监 理 通 知 单

工程名称: 江苏无锡普利司通分布式 2.968MW 工程监理项目

编号: ZHJL-TZD05

事由: 关于组件安装过程中存在的诸多不规范事宜

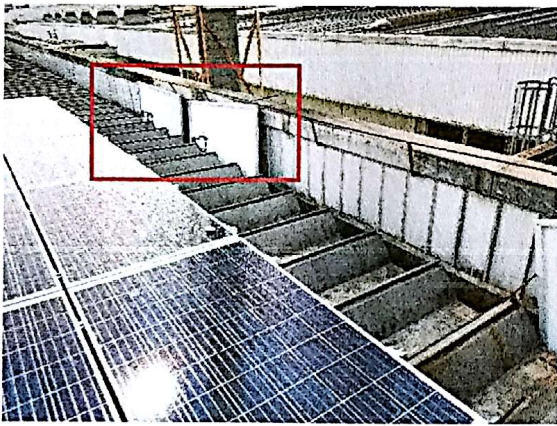
贴纸没有妥善处理

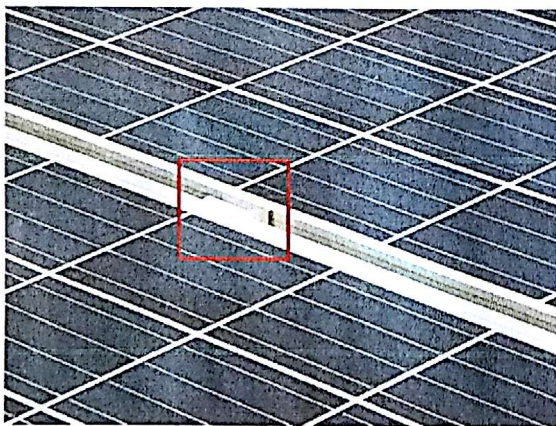
按压组件

组件堆放不合理

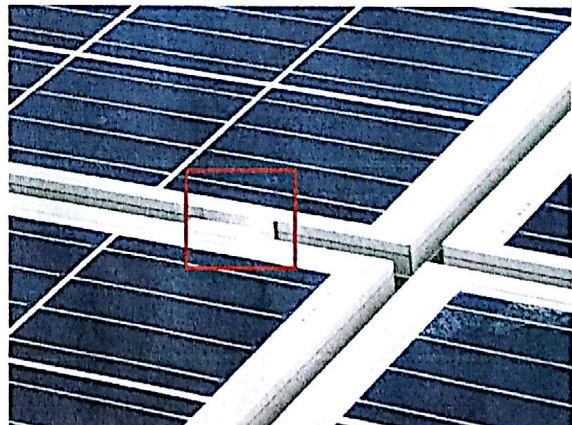
压块没完全贴合组件

压块没完全贴合组件

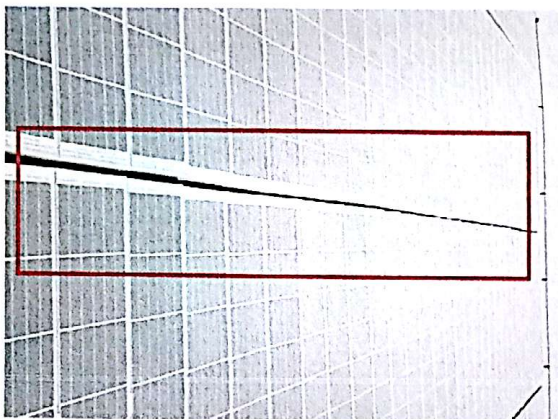
压块没完全贴合组件

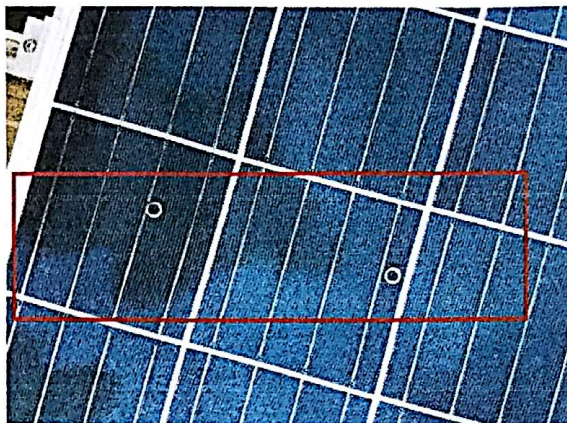
多处压块没有完全贴合组件的方阵

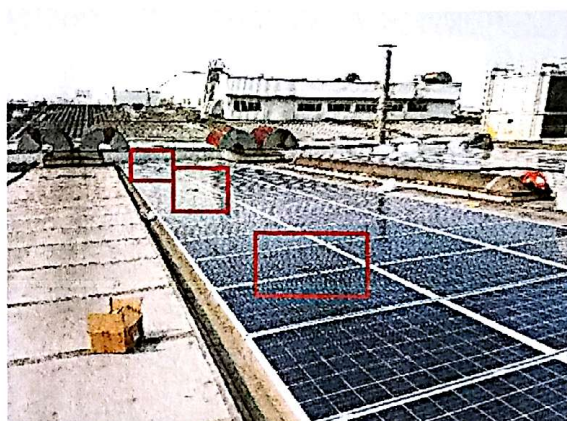
剩余细小材料没有妥善处理

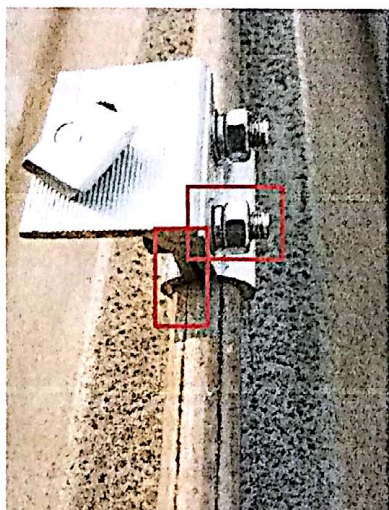
剩余材料没有妥善处理，后期回收存在二次伤害组件

组串输出线后期接线存在二次损伤组件

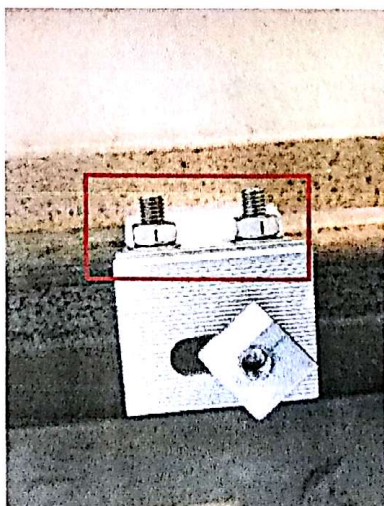
螺栓未完全紧固

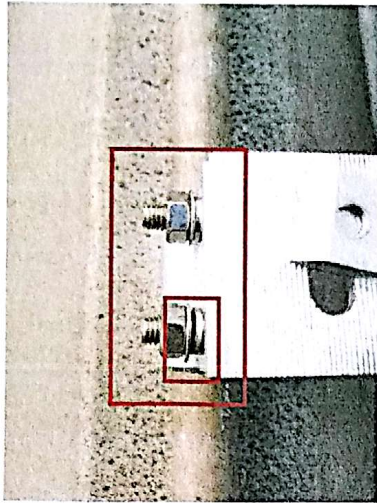
缺弹垫

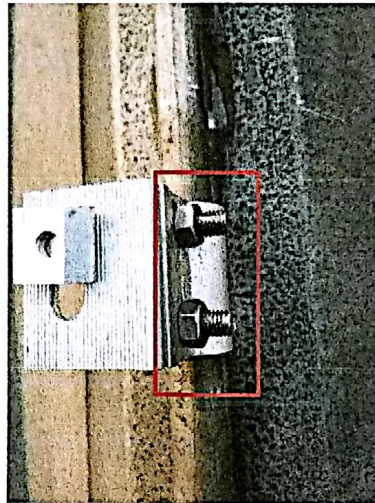
顺序错误、浪费材料

顺序错误、未完全紧固

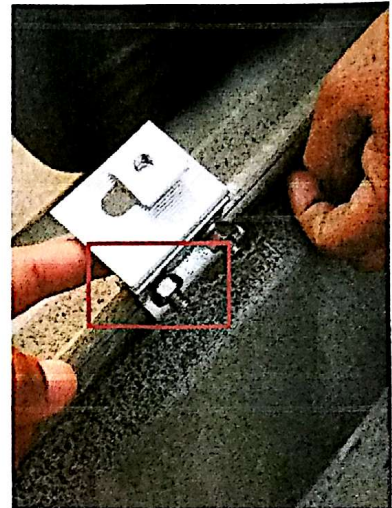
缺弹垫、平垫

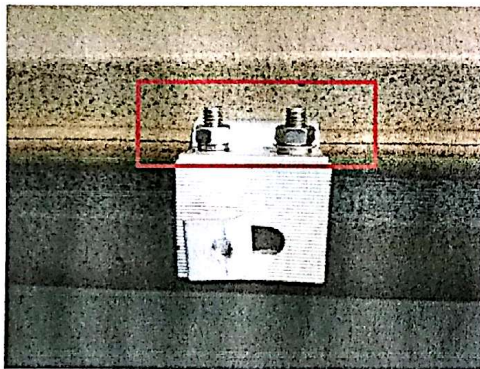
缺弹垫、平垫、未完全紧固
